**Письмо Постоянного представителя Российской Федерации  
при Организации Объединенных Наций от 20 мая 2019 года  
на имя Генерального секретаря и Председателя Совета  
Безопасности**

**Памятная записка о российских оценках доклада миссии  
Организации по запрещению химического оружия по  
установлению фактов применения химоружия в Сирии  
относительно инцидента, связанного с предполагаемым  
применением токсичных химикатов в качестве оружия в  
Думе, Сирийская Арабская Республика, 7 апреля 2018 года**

### Discrepancies observed while comparing the results of chemical analysis by two OPCW designated laboratories

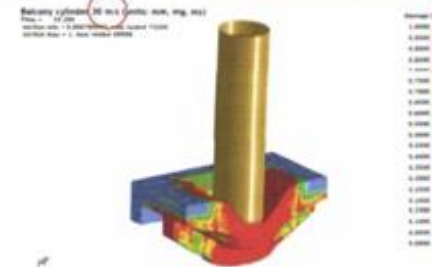
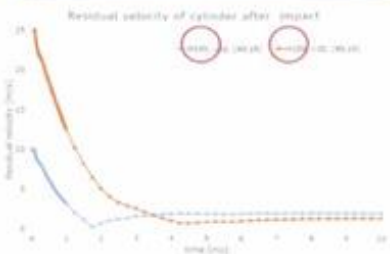
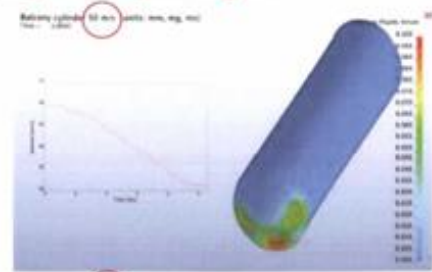
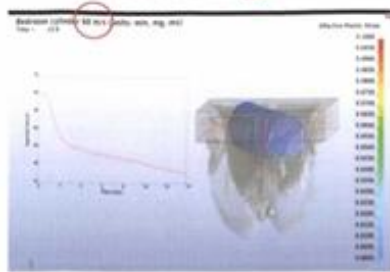
No dangerous chemicals have been found in samples 1, 11, 13, 15, 16 by both DLs  
Chlorine containing compounds coincide in one case only (sample 22)  
Nitrotoluene have been found in 6 samples by DL 02 and in 9 samples by DL03

В пробах: 1, 11, 13, 15, 16 опасных веществ не обнаружено обеими лабораториями  
Содержание хлорированных продуктов совпадают только в одном случае (проба 22)  
Нитротолуолы обнаружены лаб. 2 в 6 пробах, лаб. 3 – 9 пробах

### The assessment of the interaction of the cylinders with the roof of the buildings was made for the improper drop heights

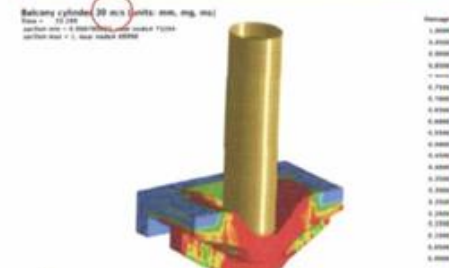
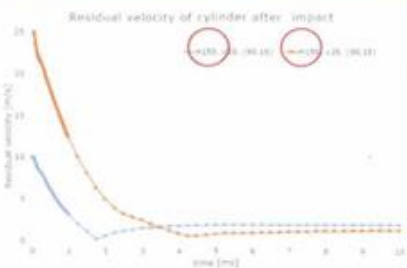
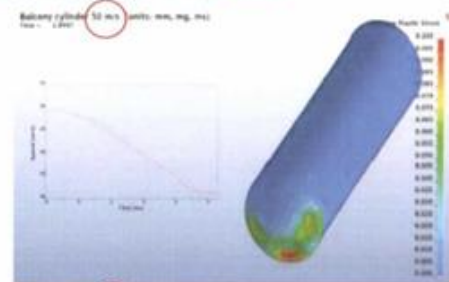
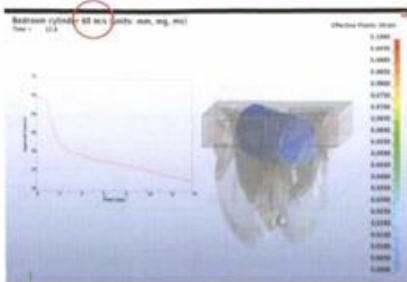
The calculation was carried out for the conditions of the collision of the cylinder with the barrier at a speed of 30-60 meters per second. It is consistent with the drop heights assumed between 45 m and 180 m

Расчет проведён для условий столкновения баллона с преградой на скоростях от 30 до 60 м/с, что соответствует высоте сброса от 45 до 180 метров
